改善箇所説明図

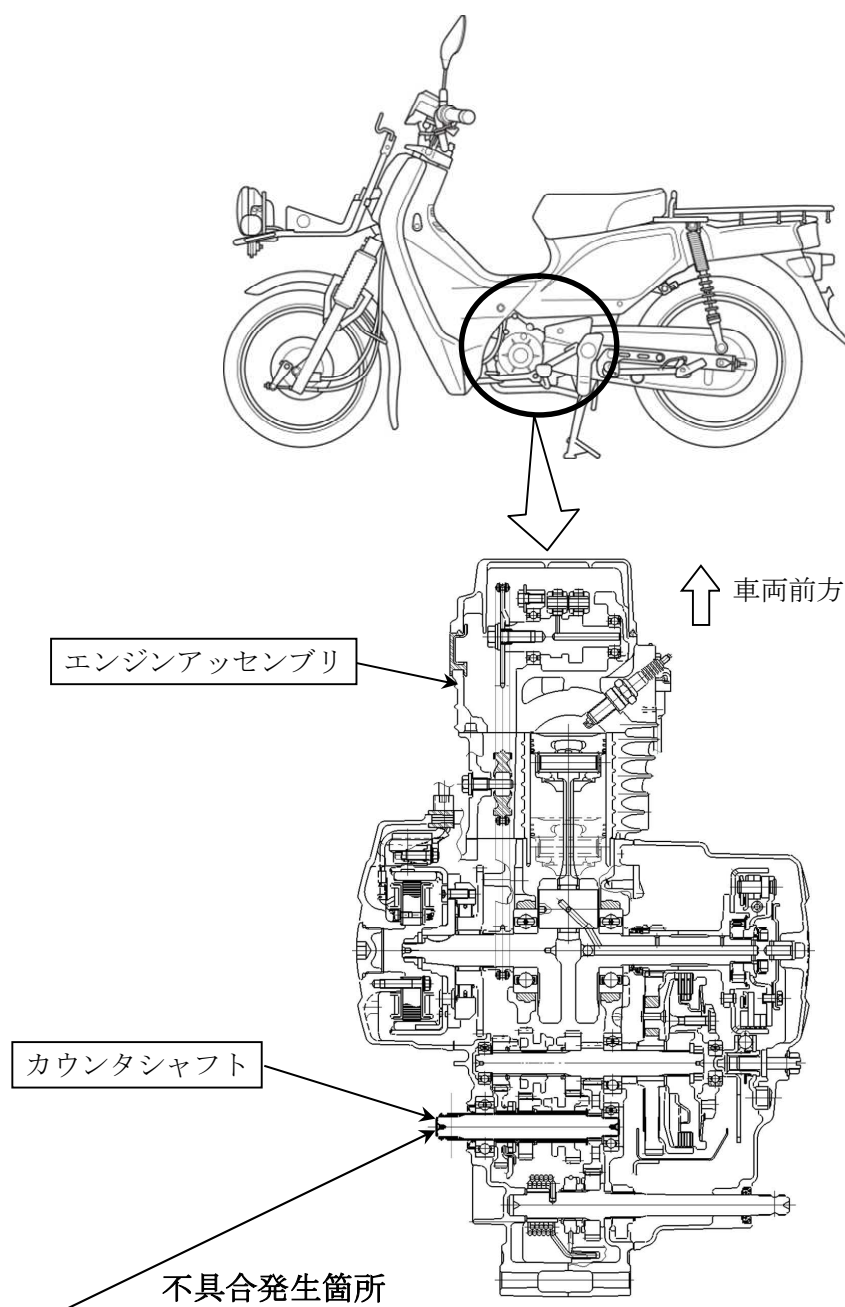
カウンタシャフトにおいて、熱処理後の歪み矯正処理が不適切なため、微細な亀裂が発生しているものがある。そのため、高い速度で急激なシフトダウンを繰り返すと当該シャフトの亀裂が進展し、折損して走行不能となり、最悪の場合、後輪がロックするおそれがある。

全車両、良品のカウンタシャフトに交換する。または、良品のカウンタシャフトを組付けたエンジンアッセンブリに交換する。

識別：車台番号付近に黄色の識別ラベルを貼付けする。
